TESTO DELL' OSSERVAZIONE RELATIVA AL (riportare del titolo del piano o progetto)

**“PARCO EOLICO MONTE CROCE DI FERRO” IN LOCALITÀ MONTE CROCE DI FERRO NEL COMUNE DI BORG
VAL DI TARO (PR) PRESENTATO DA BORGOTARO WIND S.R.L.**

PG.2022.565960 20/06/2022

Carta geologica delle frane dell' Emilia Romagna edizione Giugno 2018 Borgo val di Taro TAVOLA 5 – scala 1:10.000

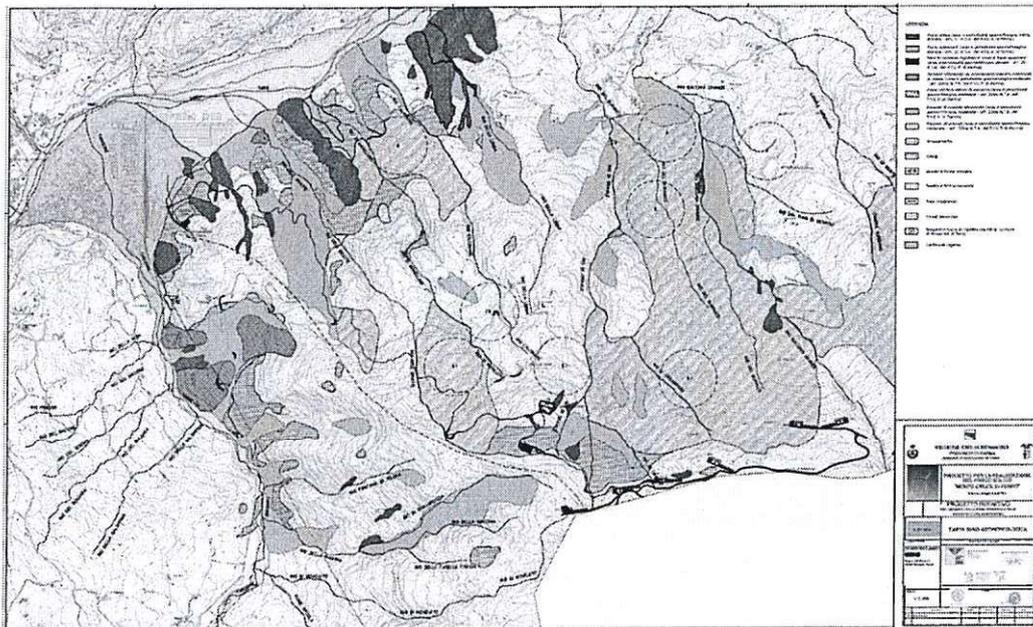
Secondo la carta geologica delle frane dell Emilia Romagna – Borgo val di Taro TAVOLA 5 e TAVOLA 6 – l'aereogeneratore BT6 è posizionato su un deposito di frana quiescente per scivolamento in blocco o DGPV, l'area di cantiere in località Vighini è collocato in parte su frana attiva, (TAVOLA 5) – Il cavidotto e i lavori necessari alla viabilità attraversano e/o lambiscono frane quiescenti e frane attive (TAVOLA 6).

Fotoinserimenti presentati nel progetto dal proponente

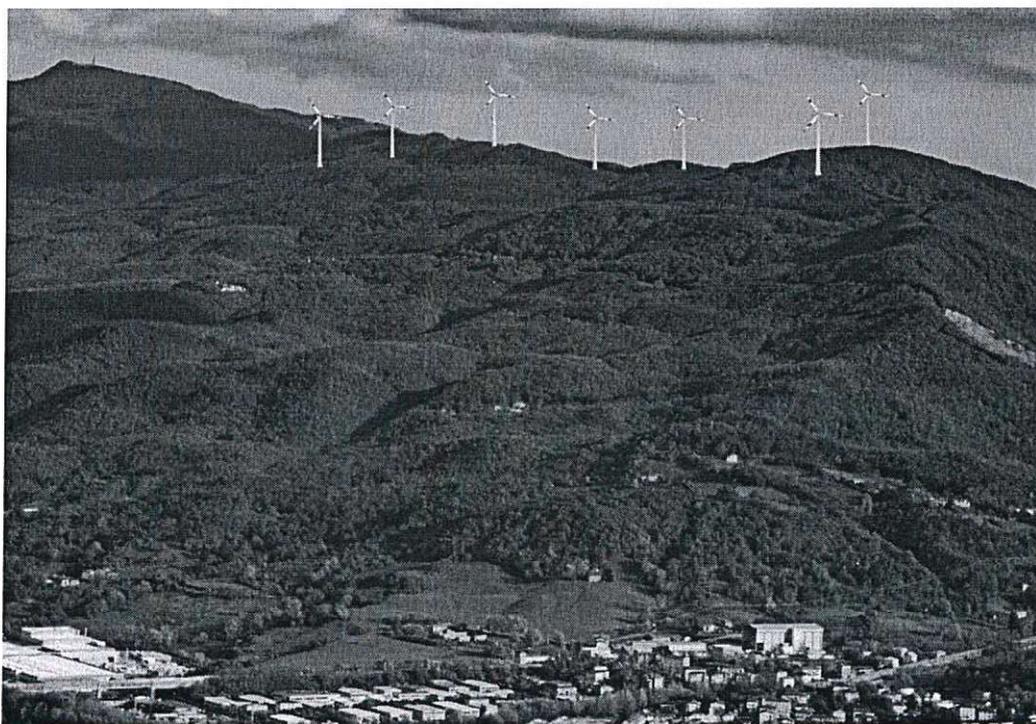
Nella relazione paesaggistica tutti i foto inserimenti degli aereogeneratori sono stati proposti su immagini riprese dal fondo valle, con piante o edifici davanti, in condizioni di luce di sovraesposizione per cercare di nascondere il reale impatto che esse avranno. Il progetto non contiene foto inserimenti rispetto alla visuale che si avrà dal paese di Borgo val di Taro e dalle frazioni e case tra cui molti agriturismi e B&B appena soprastanti.
